Zakázka číslo: **2015-010405-BezJ**

Odborný posudek

Posouzení odvětrání střechy

Gymnázium Jiřího Ortena, Jaselská 932

Obr. 1 – Půdorys části budovy Gymnázia Jiřího Ortena – výsek rekonstruované části

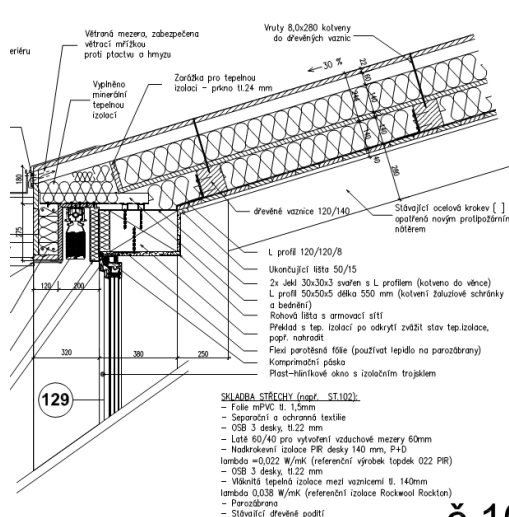
Předmětem posudku je návrh odvětrání pultových střech na budově Gymnázia Jiřího Ortena v ulici Jaselská v Kutné Hoře. Objekt je zastřešen dvouplášťovou střechou s různými nosnými systémy a jednotným sklonem 30 %. Jedná se o rekonstrukci pouze některých ploch střechy, konkrétně o střechu č. 105, 106, 107 a 108, viz následující půdorys. Ostatní části střechy rekonstruovány nebudou. Posuzované rekonstruované části střechy mají 2 různé skladby (viz níže) a jednotné vnitřní prostředí (učebny, kabinety apod.).

**Rekonstruované
střechy jsou
označeny žlutě.**

Obr. 2 – Detail u okapu pro skladbu 105, 106 a 108

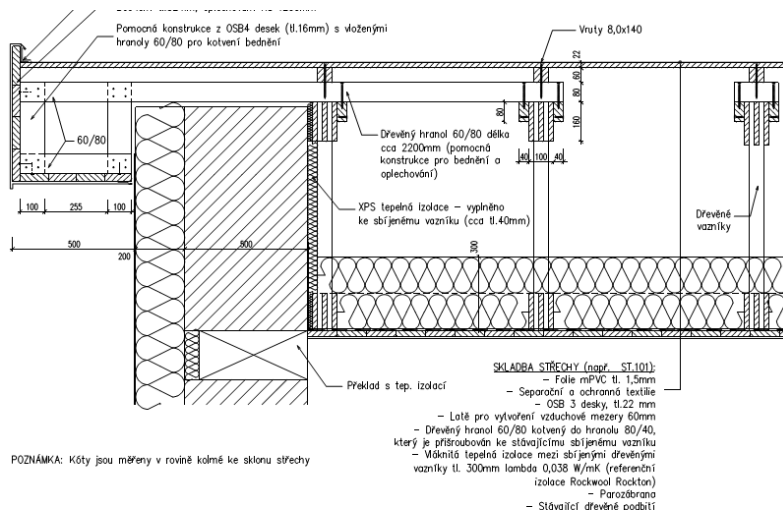
6.1. Posouzení střechy 105, 106 a 108

Posouzení je provedeno pro střechu 105. Jde o geometricky nejméně příznivou střechu, tzn. pokud bude skladba výpočtově vyhovující, budou výpočtově vyhovující i skladby 106 a 108 a není je nutné výpočtově dokládat.

Vzduchová vrstva je dle sdělení objednatele provětrávaná přívaděcím průběžným otvorem u okapu a odvětrávacími komínky v nejvyšší části střechy. Rozdíl výšek vstupního a výstupního otvoru je 5,1 m.

Výpočet je proveden pro charakteristický výsek střechy v šířce 1,2 m (dle sdělení objednatele budou kontralatě po 0,6 m a dvě sousední pole budou propojena v nejvyšší části střechy a odvětrána jedním komínkem.)

Velikost otvoru u okapu – **průběžná šterbina o šířce 60 mm**, zakrytí mřížkou 20%, čistá plocha otvoru 576 cm^2 (velikost otvoru včetně plochy sítě 720 cm^2).

Velikost komínku – **vnitřní průměr komínku 100 mm**, bez zakrytí mřížkou, čistá plocha otvoru 80 cm^2 .
Výška komínku nad střešním pláštěm je 300 mm.

Posuzovaná skladba střechy 105 je s takto navrženými přívaděcími a odváděcími otvory výpočtově vyhovující dle ČSN 73 0540-2 [2].

Relativní vlhkost vzduchu ve větrané vzduchové vrstvě je závislá na faktoru difúzního odporu (μ [-]) parozábrany. V případě použití fólie lehkého typu je vhodné použít parozábranu s hliníkovou vložkou. Dále je nutno dbát na kvalitní realizaci parozábrany v ploše a zejména dbát na kvalitní vzduchotěsné připojení parozábrany na ostatní konstrukce (stěny, prostupy, atd.), výpočtově je uvažováno se vzduchotěsným provedením parozábrany (kvalitní realizace).

Pro zajištění výše uvedeného doporučujeme dřevěný podhled oddělit od parotěsnicí vrstvy pomocí instalačního prostoru v podobě nevětrané vzduchové vrstvy. V této vrstvě je možné (vhodné) vést elektroinstalaci a ostatní rozvody, bez nutnosti perforace parozábrany.

Při realizaci nové parozábrany doporučujeme zvážit její aplikaci na tuhý podklad např. z OSB desek. Realizace parozábrany na měkkém podkladu (minerální vata apod.) je riziková z hlediska jejího vzduchotěsného provedení.

Dále doporučujeme umístění doplňkové hydroizolační vrstvy do skladby v podobě difúzně otevřené fólie jako ochranu před případnou zatečenou vodou, ochranu před případným skapávajícím kondenzátem a ochranu před zafoukáváním chladného vzduchu do tepelné izolace apod.
